Varimixer

Ny optimeret løftearm, for bedre ergonomi

AR30 + AR40 + AR60

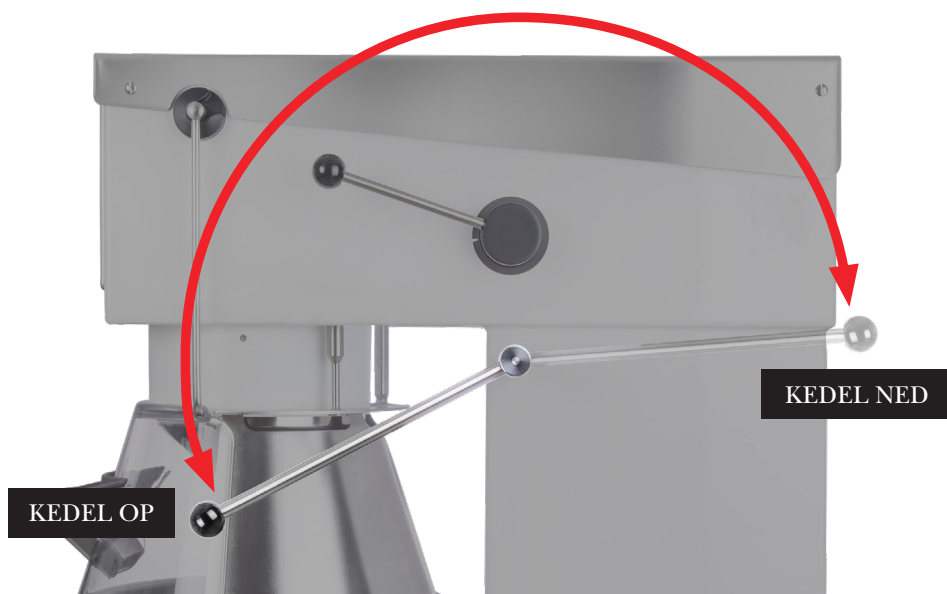
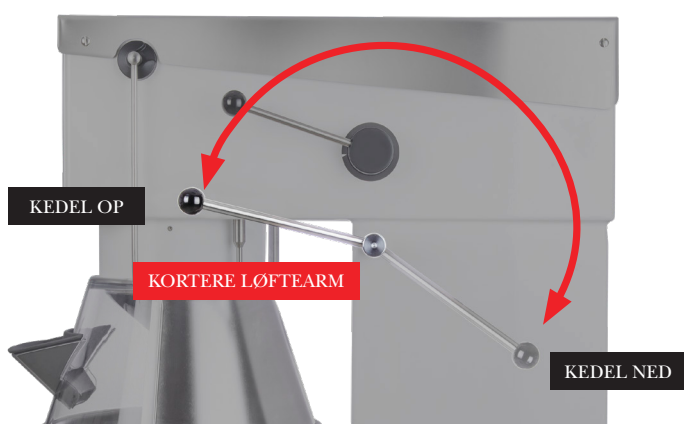
NY POSITION

Kuglen er nu vedhæftet til stangen med et solidt genvind til at opnå robusthed og undgå lim vedhæftning.

Nyt design opnår:

- Brug mindre kraft ved kedelløft (Vægtstangsprincip)
- Bedre ergonomisk arbejdsstilling
- Større afstand mellem hastigheds- og løfte-håndtag
- Kortere arbejdsområde

AR30 + AR40:

- Længere løftearm (sammenlignet med tidligere model)
- Anden vinkel / position

AR60:

- Samme løftearm (sammenlignet med tidligere model)
- Anden vinkel / position

GAMMEL POSITION
